LA CONTRALORÍA
GENERAL DE LA REPÚBLICA DEL PERÚ

INFORME DE CONTROL ESPECÍFICO N° 014-2020-2-0334-SCE

"ELAB., EVAL. Y APROB. DEL EXPEDIENTE TÉCNICO DEL PROYECTO: RENOVACIÓN DE PISTA Y RENOVACIÓN DE VEREDA EN EL(LA) AV. SANTA ROSA EN LA LOCALIDAD DE CARHUAZ, DISTRITO CARHUAZ, PROVINCIA CARHUAZ, ANCASH."

IMAGEN N° 1
SECCIÓN TÍPICA DE DRENAJE PLUVIAL DESDE LA PROGRESIVA 0+056.18 HASTA LA PROGRESIVA 0+300.

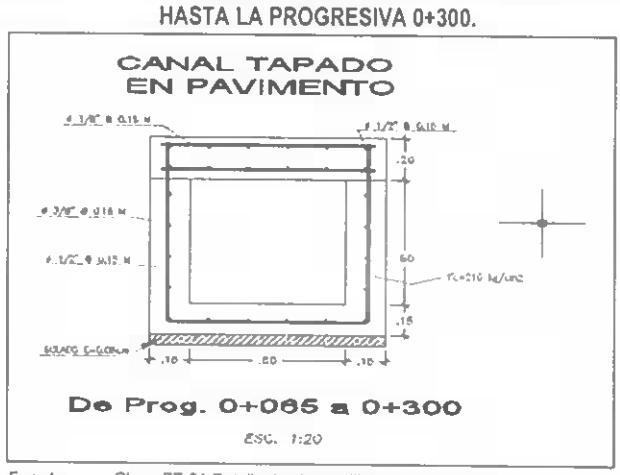
Sobre el particular, es preciso indicar que dentro de las metas físicas del proyecto se contempló la construcción de un drenaje pluvial, que según el plano ET-01 (Plano general de pistas y veredas), incluido en el mismo expediente técnico **(Apéndice n.° 13)**, se proyectó desde la progresiva 0+065 hasta la progresiva 0+300, es decir por una longitud total de 235,00 m[5].; siendo su sección típica según el plano ET-01 (Detalle de alcantarilla y drenaje pluvial), tal como se muestra a continuación:

Sin embargo, en la cuantificación de los metrados correspondiente al mencionado drenaje pluvial, se consideró una longitud de 300,00 m.; es decir, se incrementó su longitud en 65,00 m, situación que afectó directamente al presupuesto de obra en siete (7) partidas del componente relacionado al drenaje pluvial.

IMAGEN N° 2
PLANILLA DE METRADOS DE PARTIDAS DEL COMPONENTE "05.02 DRENAJE PLUVIAL"

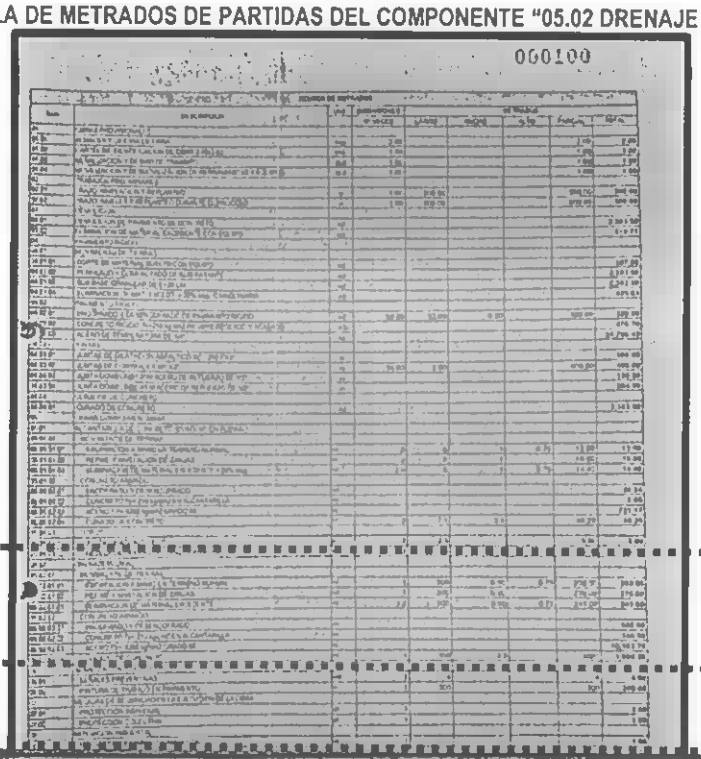
A continuación se muestra la planilla y resumen de metrados de las partidas del componente "05.02 Drenaje pluvial", incluidas en el expediente técnico **(Apéndice n.° 13)**:

Es necesario precisar que, según el informe del supervisor, incluido en el expediente de liquidación de obra **(Apéndice n.° 23)**, se observa respecto a las partidas del componente "05.02 Drenaje pluvial", la ejecución de 243,82 m, que corresponde a 56,18 m, menos que lo señalado en la planilla de metrados, longitud corroborara en el acta de recepción **(Apéndice n.° 24)** y cuaderno de obra. **(Apéndice n.° 25).**

Ahora bien, como se mencionó precedentemente y considerando lo señalado en la liquidación de obra **(Apéndice n.° 23)**, así como, en el acta de recepción **(Apéndice n.° 24)** y cuaderno de obra **(Apéndice n.° 25)**, la longitud del drenaje pluvial ejecutado fue de 243,82 m, medida comprobada en la inspección física efectuada el 3 de noviembre de 2020 al lugar de emplazamiento de la ejecución de obra, según vista siguiente:

IMAGEN N° 4
PLANILLA DE METRADOS DE LA PARTIDA "05.02.02.01" ENCOFRADO Y DESENCOFRADO"

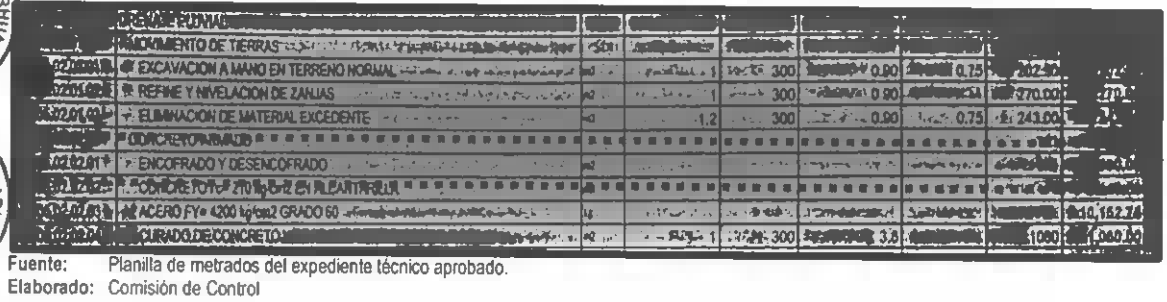
Para la determinación del metrado de la partida "05.02.02.01 Encofrado y desencofrado", Jorge Aurelio Menacho Yanac, consultor a cargo de la elaboración del expediente técnico, no detalló en la planilla de metrados, el cálculo que permita definir exactamente su metrado total, toda vez que sólo plasmó 990,00 m² de encofrado, según se muestra a continuación:

Sin embargo, dicho metrado incluido en el expediente técnico **(Apéndice n.° 13)** se calculó en base a la longitud de 300,00 m. de drenaje pluvial, debiendo aplicar 243,82 m., según la liquidación **(Apéndice n.° 23)**, acta de recepción **(Apéndice n.° 24)** y cuaderno de obra **(Apéndice n.° 25)**; por lo que, el metrado para dicha partida corresponde a **804,61 m² de encofrado y desencofrado.**

IMAGEN N° 5
PLANILLA DE METRADOS DE LA PARTIDA "05.02.02.02 CONCRETO F´C=210 KG/CM² EN ALCANTARILLA"

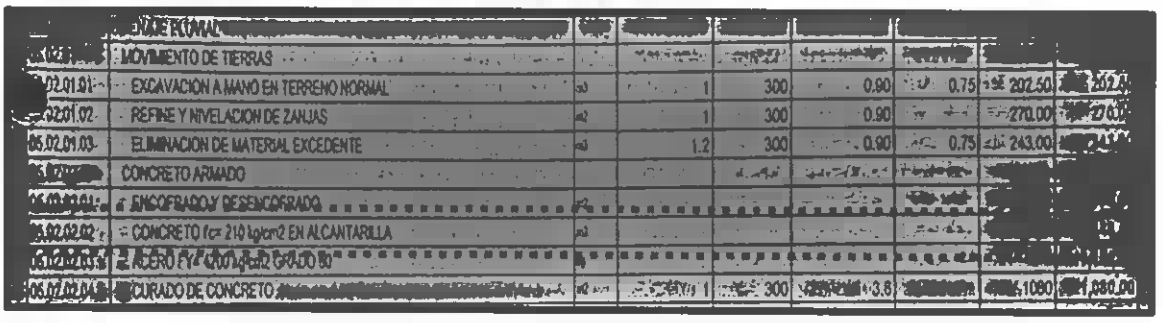
Para la determinación del metrado de la partida "05.02.02.02 Concreto f´c=210 kg/cm² en alcantarilla", Jorge Aurelio Menacho Yanac, consultor a cargo de la elaboración del expediente técnico, no detalló en la planilla de metrados, el cálculo que permita definir exactamente su metrado total, toda vez que sólo plasmó 148,50 m³ de concreto, según se muestra a continuación:

Sin embargo, dicho metrado incluido en el expediente técnico **(Apéndice n.° 13)** se calculó en base a la longitud de 300,00 m. de drenaje pluvial, debiendo aplicar 243,82 m., según la liquidación **(Apéndice n.° 23)**, acta de recepción **(Apéndice n.° 24)** y cuaderno de obra **(Apéndice n.° 25)**; por lo que, el metrado para dicha partida corresponde a **120,69 m³ de concreto.**

IMAGEN N° 6
PLANILLA DE METRADOS DE LA PARTIDA "05.02.02.03 ACERO FY=4200 KG/CM² GRADO 60"

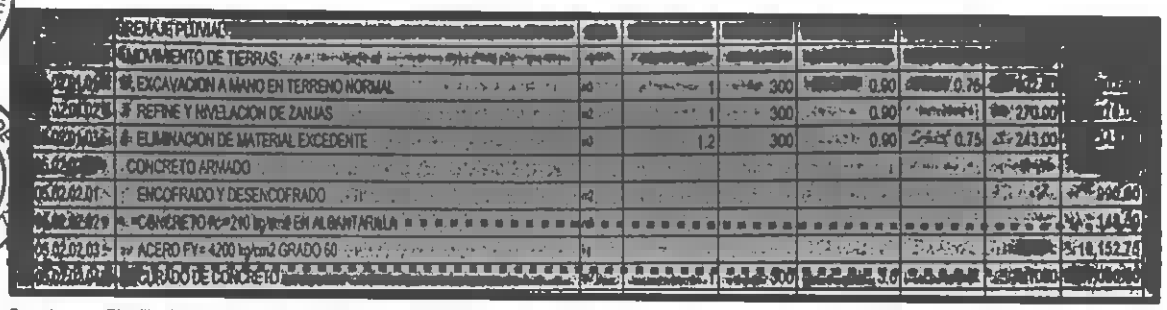
Para la determinación del metrado de la partida "05.02.02.03 Acero fy=4200 kg/cm² grado 60", Jorge Aurelio Menacho Yanac, consultor a cargo de la elaboración del expediente técnico, no detalló en la planilla de metrados, el cálculo que permita definir exactamente su metrado total, toda vez que sólo plasmó 10 152,75 kg de acero, según se muestra a continuación:

Sin embargo, dicho metrado incluido en el expediente técnico se calculó en base a la longitud de 300,00 m. de drenaje pluvial, debiendo aplicar 243,82 m., según lo realmente ejecutado en conformidad a la liquidación **(Apéndice n.° 23)**, acta de recepción **(Apéndice n.° 24)** y cuaderno de obra **(Apéndice n.° 25)**; por lo que, el metrado para dicha partida corresponde a **8 251,48 kg de acero, ahora bien, según informe de la supervisión incluido en la liquidación de la obra, se utilizó 9 656,12 kg.**
